znak: D25C/251/N/25-49rj/19

Wejherowo, dnia 17.10.2019 r.

D.25C/250/ 715 /2019

I. Zgodnie z art. 38 ust. 1 ustawy z dnia 29 stycznia 2004 r. (tj. Dz.U. z dnia 9 lutego 2004 r. Nr 19, poz. 177) Prawo Zamówień Publicznych oraz rozdz. XI w Specyfikacji Istotnych Warunków Zamówienia, w związku z zapytaniem Wykonawcy w postępowaniu prowadzonym w trybie przetargu nieograniczonego na: **Roboty budowlane w zakresie realizacji projektu „POPRAWA JAKOŚCI I DOSTĘPNOŚCI W DIAGNOSTYCE I TERAPII CHOROÓB CYWILIZACYJNYCH POPRZEC ROZBUDOWĘ SZPITALA SPECJALISTYCZNEGO IM. F. CEYNOWY W WEJHEROWIE”**, znak: D25C/251/N/25-49rj/19, niniejszym przedkładam uzupełnienie odpowiedzi z dn. 08.10.2019 r. pismo D.25C/250/705/2019, z dn. 09.10.2019 r. pismo D.25C/250/707/2019 oraz z dn. 14.10.2019 r. pismo D.25C/250/709/2019 w zakresie odpowiedzi o numerach 804, 805, 806, 807, 862, 896, 907, 1072, 1297 Zamawiającego:

879. Zapytanie Wykonawcy:

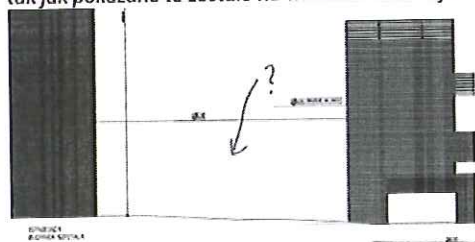
Prosimy o informację, czy na elewacji łącznika występują przeszklenia, jeśli tak to czy mają występować na nich żaluzje oraz jakiego typu (w tym z podziałem na strefy ppoż.)?

Proszę o zapoznanie się z PKZ - w elewacji łącznika występują nieruchome żaluzje ceramiczne.

Zamawiający modyfikuje:

- udzieloną w dn. 08.10.2019 r w piśmie D.25C/250/705/2019 odpowiedź na zapytanie Wykonawcy o numerze 148,
- udzieloną w dn. 14.10.2019 r w piśmie D.25C/250/709/2019 odpowiedź na zapytanie Wykonawcy o numerze 879;

- udzieloną w dn. 09.10.2019 r w piśmie D.25C/250/707/2019 odpowiedź na zapytanie Wykonawcy o numerze 1076,

które otrzymują brzmienie:

Zamawiający rezygnuje z wykonania ceramicznych fragmentów elewacji – żaluzji ceramicznych i innych okładzin ceramicznych, które były przewidziane do montażu na elewacji łącznika oraz modernizowanego pionu windowego. Całość tych fragmentów budynku należy wykonać w technologii lekko mokrej.

W związku z powyższym - wszystkie wyróżnienia i szrafowania elewacji w Projekcie PKZ (budynek, blok i łącznik), należy potraktować jako wyróżnienie fakturowe i kolorystyczne wykonane w tynku lub technologii imitacji betonu architektonicznego.

Szrafowania na oknach dla pomieszczeń medycznych, należy zaprojektować i wycenić jako zewnętrzne żaluzje okienne, z płynną regulacją dostępu światła, realizowaną poprzez regulator zamontowany w pomieszczeniu chronionym przez te żaluzje.
